Dodatek č. 1 ke smlouvě o zhotovení stavby

„Zateplení ZŠ Laštůvkova“

OZNÁMENÍ ZMĚNY OPŽP 2014+ PO5		číslo OZ: 1	
Zhotovitel:	OHL ŽS, a.s.		
Investor:	Statutární město Brno	Datum: 4.12.2017	
Název akce: Zateplení ZŠ Laštůvkova			
Způsob odeslání / předání datum:	poštou <input type="checkbox"/>	e-mailem <input checked="" type="checkbox"/>	faxem <input type="checkbox"/> osobně <input checked="" type="checkbox"/>
Odkazy na specifikaci:			
	na Změna č.1, Příloha č.1		
	výkresy:		
	na rozpočtové podklady: na jinou část smlouvy:		
Předmět změny: Provedení sanace betonové konstrukce sloupů.			
Popis a zdůvodnění změny: Po odstranění stávajících obkladů nosných ŽB sloupů budov bylo zjištěno, že stávající krytí výztuže těchto sloupů nesplňuje normové požadavky a ve spodní části sloupů je výztuž obnažena, a to zejména v patní části. Z tohoto důvodu je nutno provést ošetření výztuže a reprofilaci betonové konstrukce sloupů.			
Počet připojených listů specifikací:			
Důvod vícepráce / méněpráce:

OZNÁMENÍ ZMĚNY OPŽP 2014+ PO5		číslo OZ: 2	
Zhotovitel:	OHL ŽS, a.s.		
Investor:	Statutární město Brno	Datum: 4.12.2017	
Název akce: Zateplení ZŠ Laštůvkova			
Způsob odeslání / předání datum:	poštou

SCHEMA NOVE SKLADBY PLOCHE STRECHY

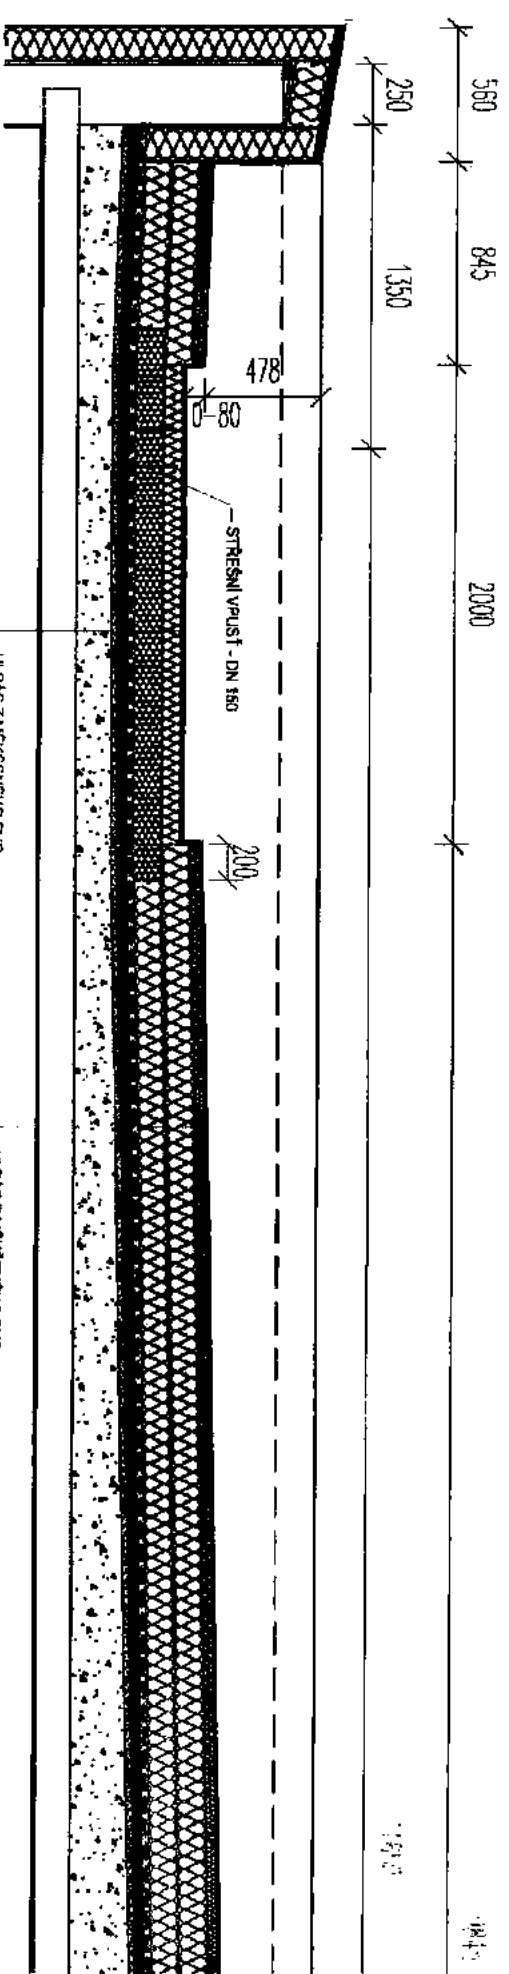
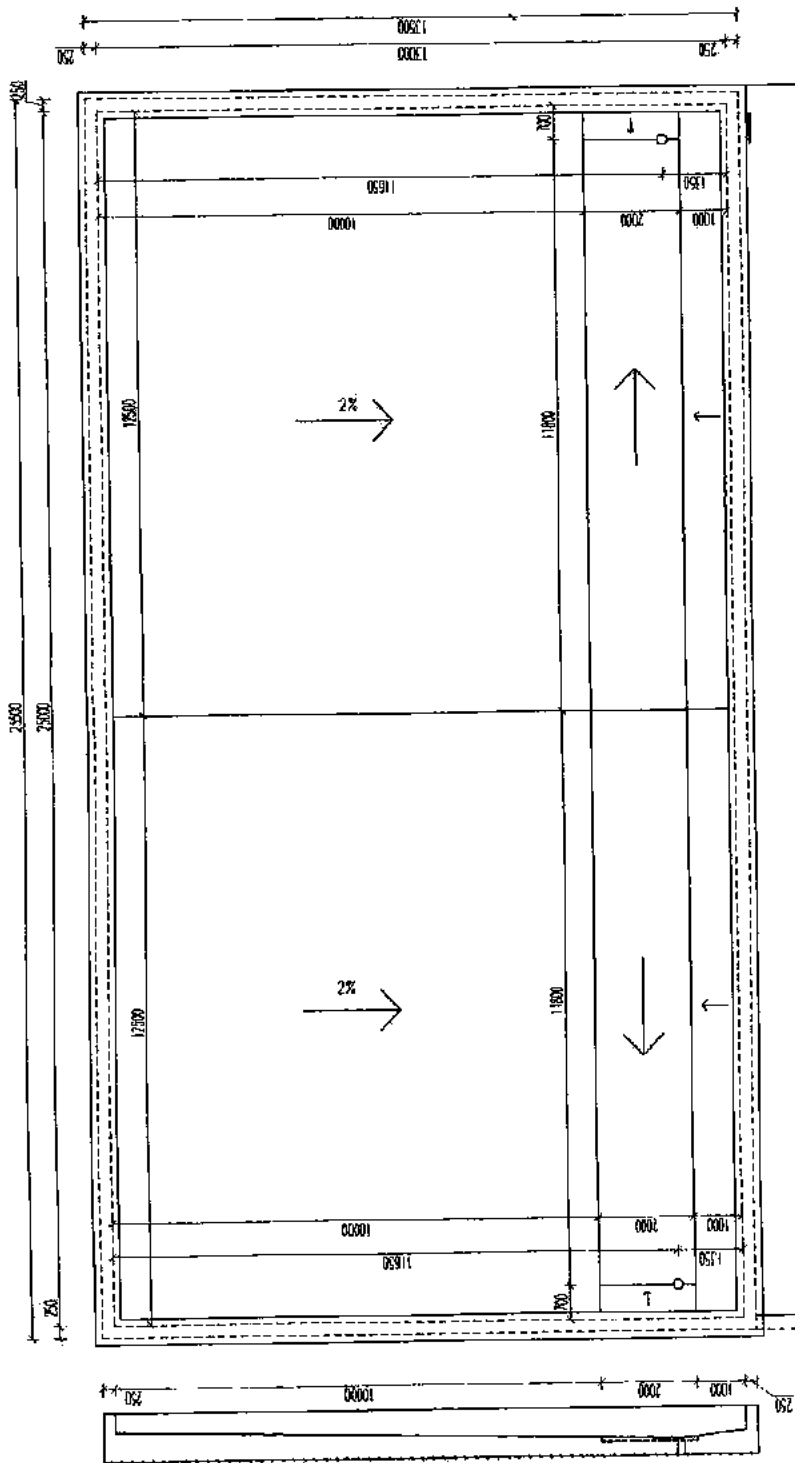
Zadávací projektová dokumentace řešila odstranění druhého pláště střechy nad tělocvičnou. Po provedení prací bylo zjištěno, spádové poměry stávající pojistné hydroizolační vrstvy nezajišťují dostatečný odvod dešťových vod. Na základě této skutečnosti provedl AD GP úpravu spádování střechy s vytvořením odvodňovacího žlabu, který zajistí dostatečný odvod srážkových vod. V místě tohoto žlabu bude v šířce 2400 mm tepelná izolace EPS tl.120 mm nahrazena vrstvou PIR tl. 120 mm a spád zajištěn pomocí spádových klínů EPS. Úprava se týká obou střech tělocvičen.

STAVBA: Zateplení ZŠ Laštůvkova ÚSEK Budova TD střešní plášť - izolace tepelné		Změnový list č. 4
OZNÁMENÍ ZMĚNY		OZNÁMENÍ Č.: 1
Úprava spádování střech nad tělocvičnami		
KOMU: OI MMB	OD: OHL ŽS a.s.	DATUM: 4.12.2017
ODESLÁNO: POŠTOU:	KURÝR: FAX:	OSOBNĚ: MAIL:
PŘEDMĚT ZMĚNY: Úprava řešení spádování střech nad tělocvičnami DOTČENÉ MÍSTO: Střešní plášť budov TD – nad tělocvičnami ODKAZ NA VÝKRESY: Projektová dokumentace pro provedení stavby zpracovaná firmou MENHIR projekt, s.r.o. v 11/2016, výkres č. – schéma střechy nad tělocvičnou ODKAZ NA SOUPIS PRACÍ: viz položkový rozpočet „Změna č.4 – příloha č.1, Změna č.4 – příloha č.2, Změna č.4 – příloha č.3“ ODKAZ NA JINOU ČÁST SMLOUVY:		
POPIS ZMĚNY: Zadávací projektová dokumentace řešila odstranění druhého pláště střechy nad tělocvičnou. Po provedení prací bylo zjištěno, spádové poměry stávající pojistné hydroizolační vrstvy nezajišťují dostatečný odvod dešťových vod. Na základě této skutečnosti provedl AD GP úpravu spádování střechy s vytvořením odvodňovacího žlabu, který zajistí dostatečný odvod srážkových vod. V místě tohoto žlabu bude v šířce 2400 mm tepelná izolace EPS tl.120 mm nahrazena vrstvou PIR tl. 120 mm a spád zajištěn pomocí spádových klínů EPS. Úprava se týká obou střech tělocvičen.

- HI PAS Z MEKČENÉHO PVC
- MECHANICKE KOTVENI DO PEVNÉHO PODKLADU
- GEOTEXTILE 300g/m²
- TI EPS tl. 40-120 mm
- TI PUR tl. 120mm
- VYROVŇAVACI VRSTVA
- STÁVAJICI HYDROIZOLACE
- STÁVAJICI TEPELNÁ IZOLACE tl. 50mm
- HERAKLIT tl. 25mm
- STÁVAJICI ŠTĚRKOVÁ LOŽE 150-220mm
- STÁVAJICI STŘEPNÍ KONSTRUKCE

- HI PAS Z MEKČENÉHO PVC
- MECHANICKE KOTVENI DO PEVNÉHO PODKLADU
- GEOTEXTILE 300g/m²
- TI EPS tl. 70-100 mm
- TI EPS tl. 2x120mm
- VYROVŇAVACI VRSTVA
- STÁVAJICI HYDROIZOLACE
- STÁVAJICI TEPELNÁ IZOLACE tl. 50mm
- HERAKLIT tl. 25mm
- STÁVAJICI ŠTĚRKOVÁ LOŽE 150-220mm
- STÁVAJICI STŘEPNÍ KONSTRUKCE
